**Věc: Ústí n. O. - Brandýs n. O. - původní stopa, BC**

Vysvětlení/ změna/ doplnění zadávací dokumentace č. 3  
ve smyslu § 98 a § 99 zákona č. 134/2016 Sb., o zadávání veřejných zakázek, ve znění  
pozdějších předpisů (dále jen „ZZVZ“)

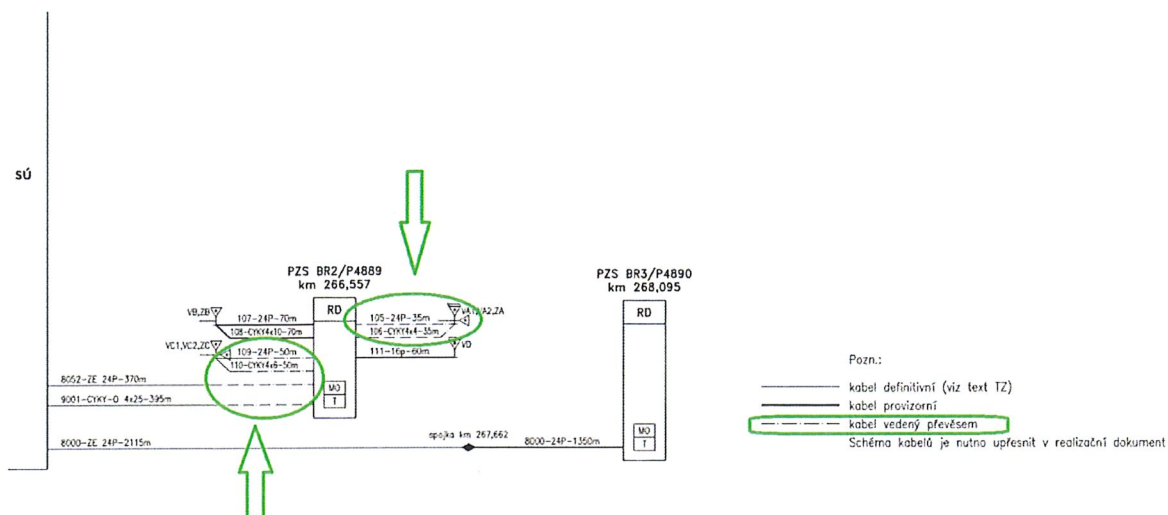
Ve schématu kabelů jsme zaznačili kabely, které se dle ZD mají zavěšovat:

Dle uvedeného schématu se jedná o zavěšení celkem 6ks kabelů.

- Ve výkazu výměr jsou pouze 2ks zavěšení. Chápeme správně, že položka představuje zavěšení 6 ks kabelů na 2 sloupce?
- Ze schématu kabelů není zřejmá délka zavěšení kabelů č. 8052 a 9001. Předpokládá zadavatel zavěšení v délce kabelů dle schématu (2x35m+2x50m+kabel č. 8052 (délka?) + kabel č. 9001 (délka?)). Žádáme zadavatele o specifikaci konkrétních délek zavěšení jednotlivých kabelů.

Ad a) Ano.

Ad b) Viz umístění sloupů - odpověď na dotaz č. 26.
